Oggetto: [ID VIP 5101] Parco Eolico denominato "Spinazzola2" da realizzare nel territorio del Comune di Spinazzola (BAT) ed infrastrutture connesse da realizzare nel territorio del Comune di Genzano di Lucania (PZ), avente una potenza complessiva pari a 42 MW.

DELIBERAZIONE DELLA GIUNTA REGIONALE 7 luglio 2021, n. 1097

Parere Tecnico

Parere definitivo espresso nella seduta del 21/10/2020

Figura-2: Sovrapposizione dell'impianto con la tavola delle componenti idrografiche del PPTR

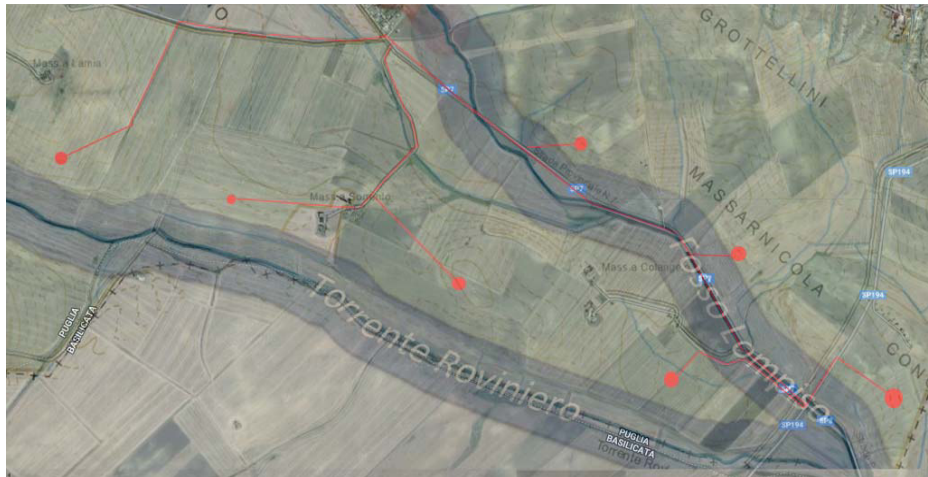
Vi sono numerosi attraversamenti del reticolo idrografico sia con la canalizzazione che con la nuova viabilità. Si ritiene, dunque, che in merito si debba esprimere l'AdB.

Figura-3: Inquadramento delle interferenze (cerchi gialli) tra aerogeneratori, cavidotto e reticolo idrografico, *ITW_SPZ02_AM_02_Sintesi_non_tecnica.pdf*, pg.34 di 164

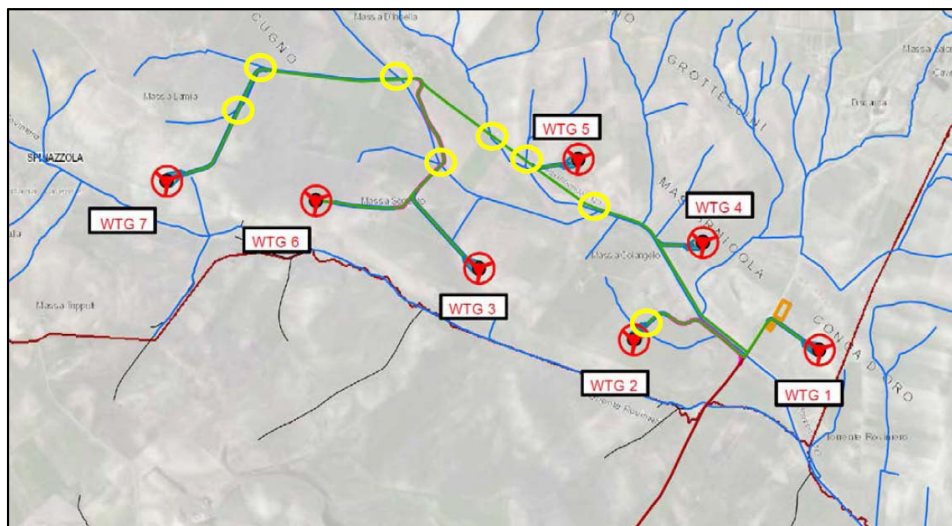
Dalla consultazione della Carta Idrogeomorfologica dell'AdB, si rileva che alcuni aerogeneratori sono posizionati a meno di 150 m dal reticolo e che alcuni tratti della rete di cavidotti interrata MT interseca il reticolo idrografico le cui aree di pertinenza sono disciplinate dagli art. 6 e 10 delle NTA del PAI e per i quali è stato, dunque, redatto idoneo studio di compatibilità idrologica ed idraulica, come previsto dalle succitate NTA.

A tal proposito si attende il parere di competenza dell'Autorità di Bacino.
